**Resposta a 2º Pedido de Elementos Adicionais  
Processo de Licenciamento Único Ambiental n.º PL  
20211019001906**

**SGL COMPOSITES, S.A**

O presente documento dá resposta às questões elencadas no 2º pedido de elementos adicionais no âmbito do Processo de Licenciamento Único Ambiental PL 20211019001906, recebido através da plataforma SILIAMB em 17.05.2022.

Apresenta-se anexo, o desenho em referência, designado por A2\_ **A2\_REAR\_1120036B-Exaustão das hottes laboratório**

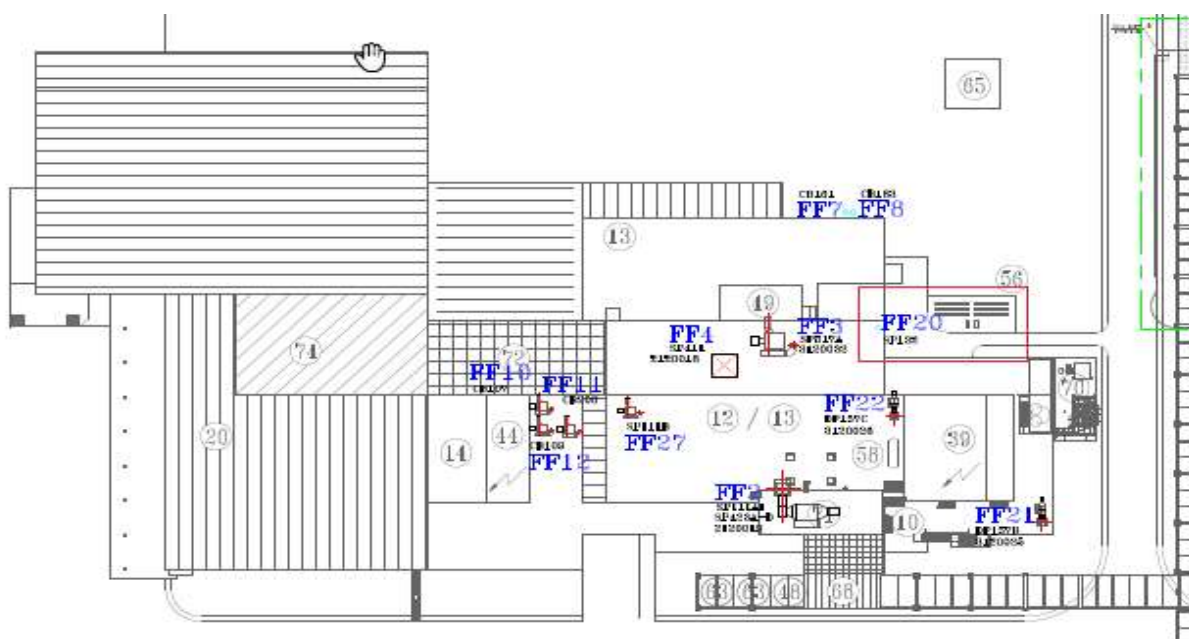
**“2. Questão 16, no que se refere às hottes laboratoriais é apenas identificada uma fonte pontual FF19, no entanto a descarga para a atmosfera dos efluentes gasosos destes equipamentos é efetuada através de 8 chaminés individuais (das quais 2 dizem respeito às atividades de investigação e desenvolvimento), pelo que deve ser apresentada a identificação individual de cada chaminé.”**

Como anteriormente referido (em resposta à questão 16 do 1º pedido de elementos adicionais), para as fontes do laboratório foi adotada a designação FF19 em consonância com a situação licenciada, tal como apresenta a LA 231/2008 do qual consta um desenho semelhante.

Perante a questão agora elencada e, para clara identificação das fontes associadas ao Laboratório da instalação (**um total de 10** chaminés individuais), apresenta-se em anexo, **o desenho n.º 1/20036B (Ver Anexo A2\_REAR\_1120036B-Exaustão das hottes laboratório)** que atualiza o desenho n.º 1/10036 A (submetido em sede de 1º pedido de elementos adicionais) e que identifica as fontes do laboratório, pela seguinte designação (em 2 prismas- frente e lateral do edifício):

- 6 Fontes - FF19a; FF19b; FF19c; FF19d; FF19e; FF19f: 6 chaminés individuais, que se encontram a 1,350 m da cota mais alta do edifício e que correspondem à emissão de *8 hottes* laboratoriais;
- +
- 2 Fontes – FF19g; FF19h: 2 chaminés individuais, que se encontram a 1 m da cota mais alta do edifício e que correspondem, respetivamente, à sala de lavagens (utilizada para extrair ar quente e húmido proveniente da lavagem manual da loiça com água quente) e à sala da mufla (onde são realizados ensaios laboratoriais de rotina);
- +
- 2 Fontes – FF19i; FF19j: 2 chaminés individuais que se encontram a menos de 1 m da cota mais alta do edifício e que respeitam a ensaios laboratoriais de experimentação e desenvolvimento de novos produtos (laboratório de ensaios de fibra de carbono).
